改善箇所説明図

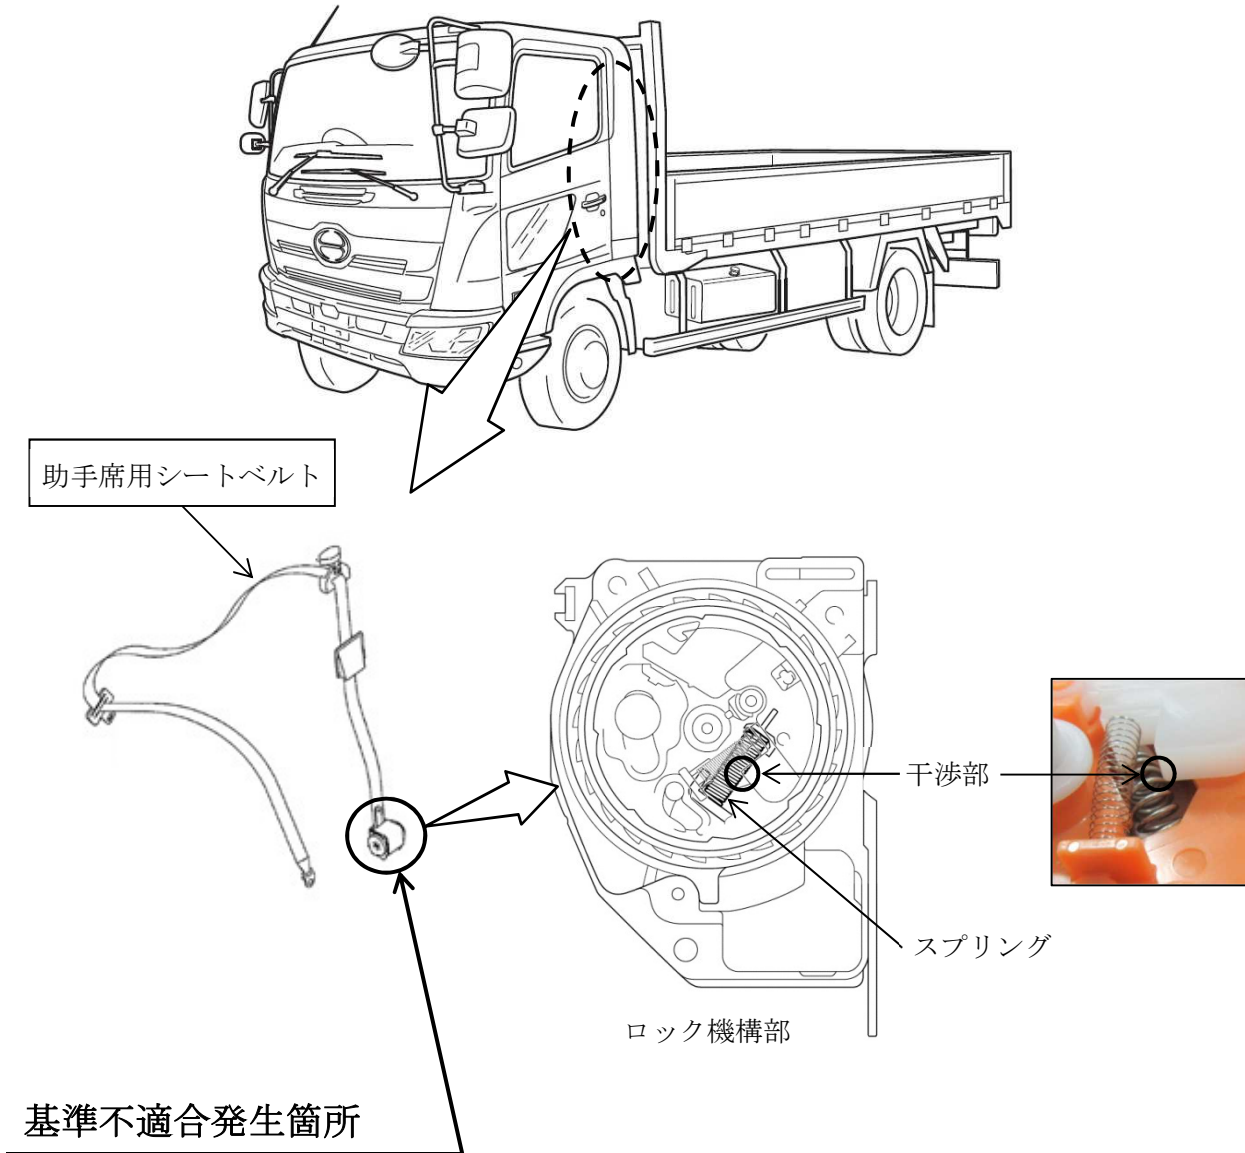
助手席用シートベルトにおいて、組付設備の調整が不適切なため、ロック機構部のスプリングが屈曲して組付けられたものがある。そのため、最悪の場合、当該スプリングが構成部品と干渉し、シートベルトが素早く引き出された際にロックしないおそれがある。

全車両、当該ベルトの製造番号を点検し、該当する場合は助手席用シートベルトを良品と交換する。

識別：改善済車両にはネームプレートに黄色ペイントを塗布する。
